# 福島第二原子力発電所 1号（2, 3, 4号）発電用原子炉 廃止措置計画認可申請について （審査会合における指摘事項の回答）

令和 2 年 1 0 月  
東京電力ホールディングス株式会社

### 令和2年7月2日の審査会合における指摘事項の回答

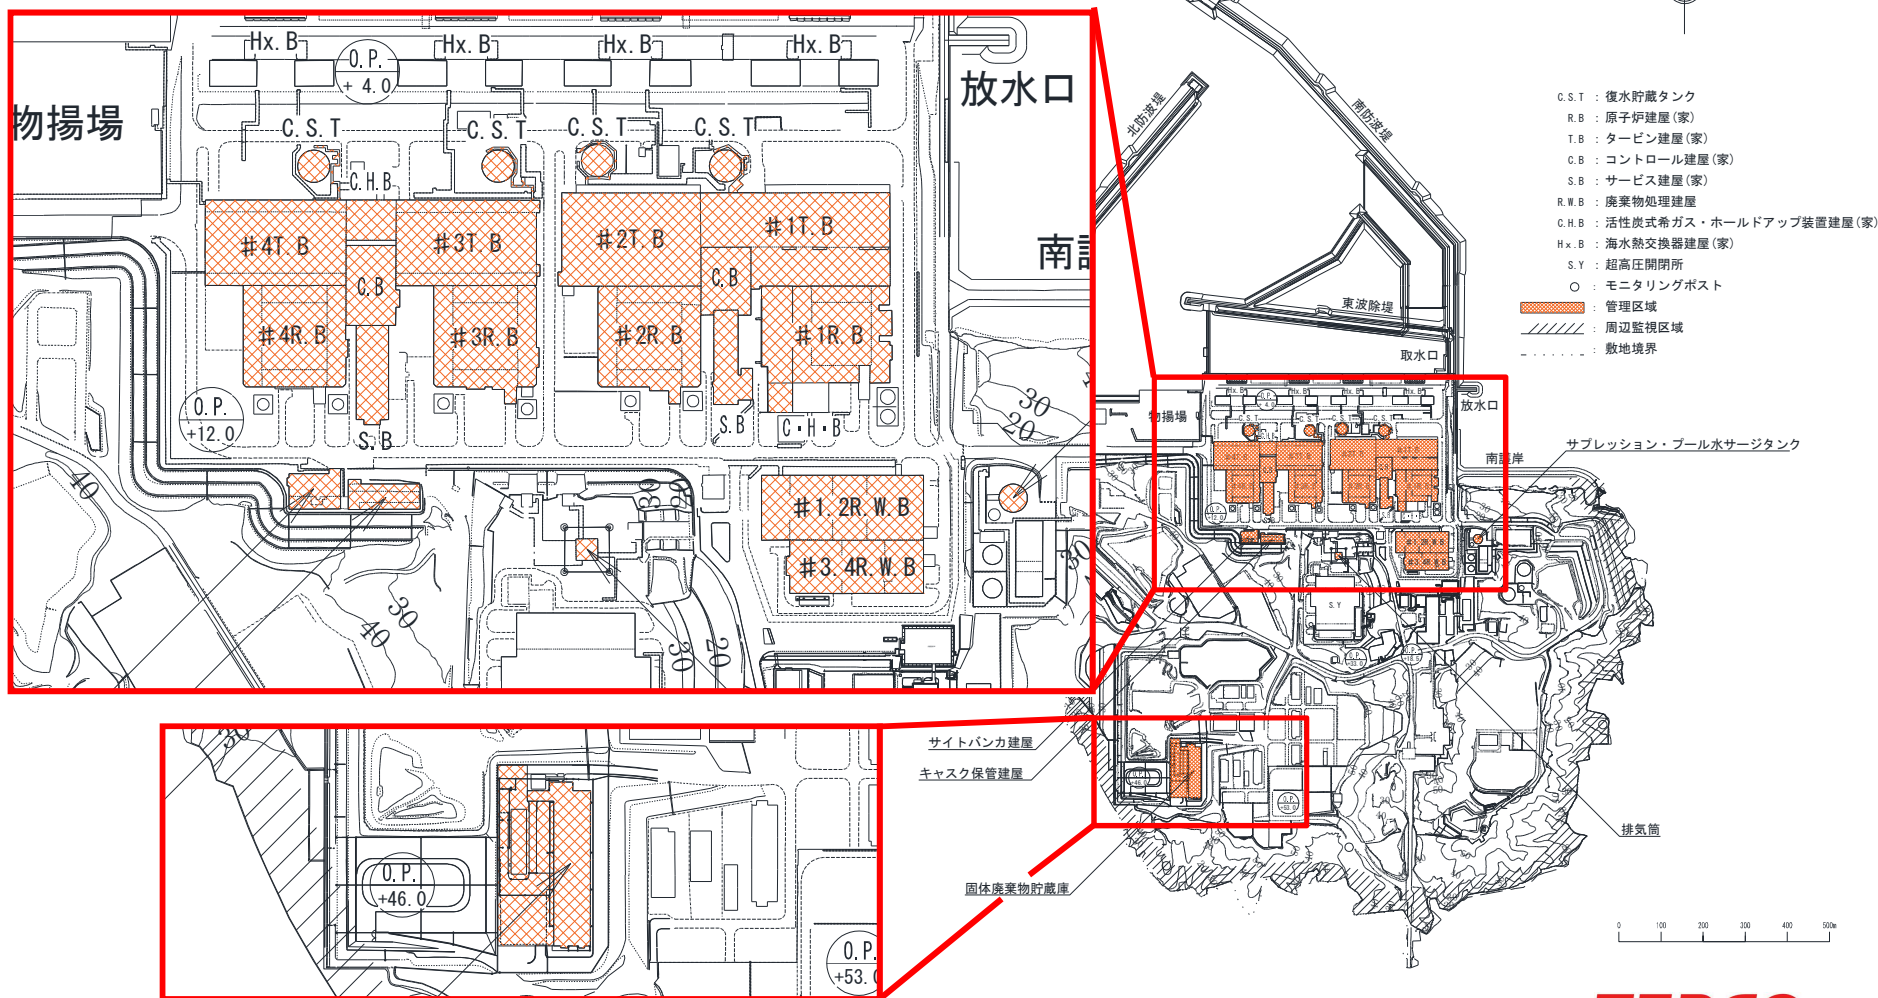
どういった場合に号炉間輸送を実施するのか具体的に示すこと。

号炉間輸送を前提とするのであれば、各評価（燃料健全性、スカイシャイン線評価）において現在の評価と号炉間輸送を前提とした評価との比較を示すこと。

- 現時点では解体工事準備期間（第1段階）に号炉間輸送を計画していないが、号炉間輸送が可能な設置許可を取得していたことから当該記載をしていたもの。号炉間輸送を計画していないことを明確化するため、以下のとおり本文八号の該当箇所を削除する補正を行う。
- 号炉間輸送を計画する際には、あらためて廃止措置計画に反映し変更の認可を受ける。

補正前（1号炉の場合）	補正後（1号炉の場合）
<p>2. 核燃料物質の管理</p> <p>1号炉原子炉建家内の使用済燃料貯蔵設備（使用済燃料プール）に貯蔵中の使用済燃料は、譲渡しまでの期間、1号炉原子炉建家内の使用済燃料貯蔵設備（使用済燃料プール）に貯蔵する。2号、3号及び4号炉原子炉建屋原子炉棟内へ運搬し、一時的に同建屋内の使用済燃料貯蔵設備（使用済燃料プール）（1号、2号、3号及び4号炉共用）に貯蔵する場合は、必要に応じて廃止措置計画に反映し変更の認可を受ける。</p> <p>1号炉原子炉建家内における使用済燃料の取扱い及び貯蔵は、・・・</p>	<p>2. 核燃料物質の管理</p> <p>1号炉原子炉建家内の使用済燃料貯蔵設備（使用済燃料プール）に貯蔵中の使用済燃料は、譲渡しまでの期間、1号炉原子炉建家内の使用済燃料貯蔵設備（使用済燃料プール）に貯蔵する。2号、<del>3号及び4号炉</del>原子炉建屋原子炉棟内へ運搬し、一時的に同建屋内の使用済燃料貯蔵設備（使用済燃料プール）<del>（1号、2号、3号及び4号炉共用）</del>に貯蔵する場合は、必要に応じて廃止措置計画に反映し変更の認可を受ける。</p> <p>1号炉原子炉建家内における使用済燃料の取扱い及び貯蔵は、・・・</p>
